改善箇所説明図

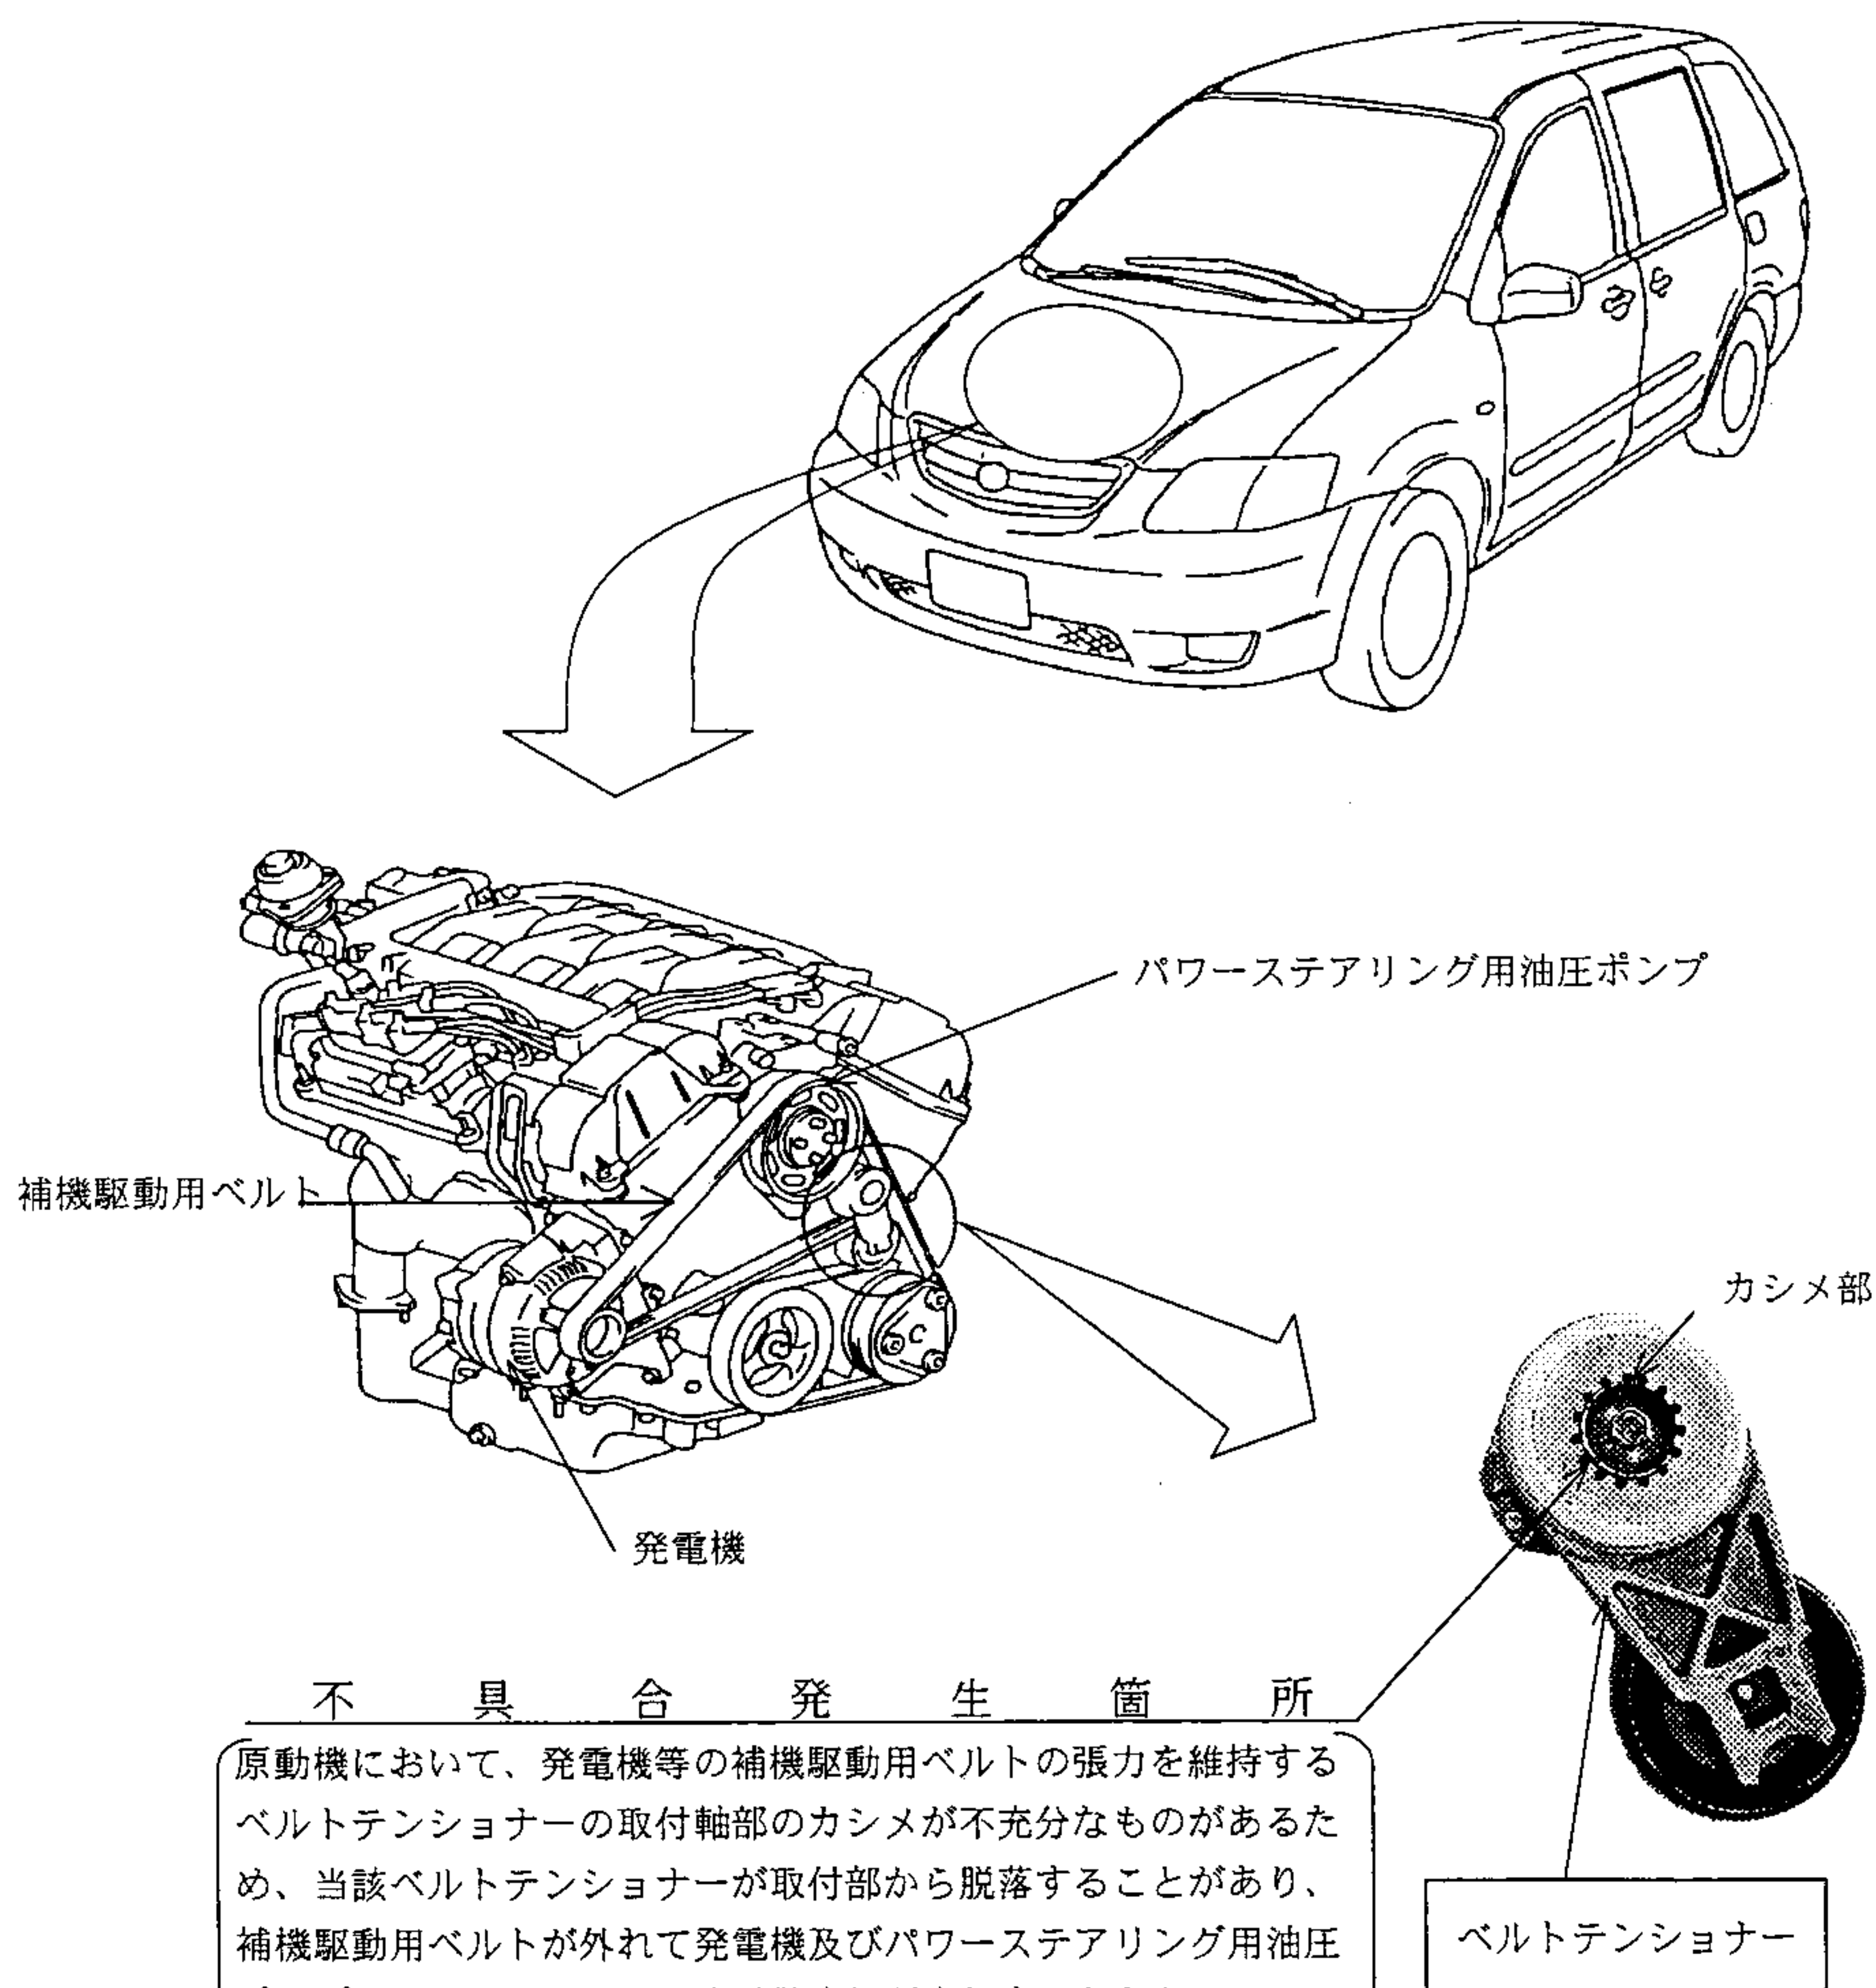
不具合発生箇所

原動機において、発電機等の補機駆動用ベルトの張力を維持するベルトテンショナーの取付軸部のカシメが不十分なものがあるため、当該ベルトテンショナーが取付部から脱落することがあり、補機駆動用ベルトが外れて発電機及びパワーステアリング用油圧ポンプが作動しなくなり、充電警告灯が点灯するとともに、ハンドル操作力が増大するおそれがある。

改善の内容

全車両、当該ベルトテンショナーを対策品と交換する。

識別：ベルトテンショナーのハウジング部に黄ペイントを塗布する。
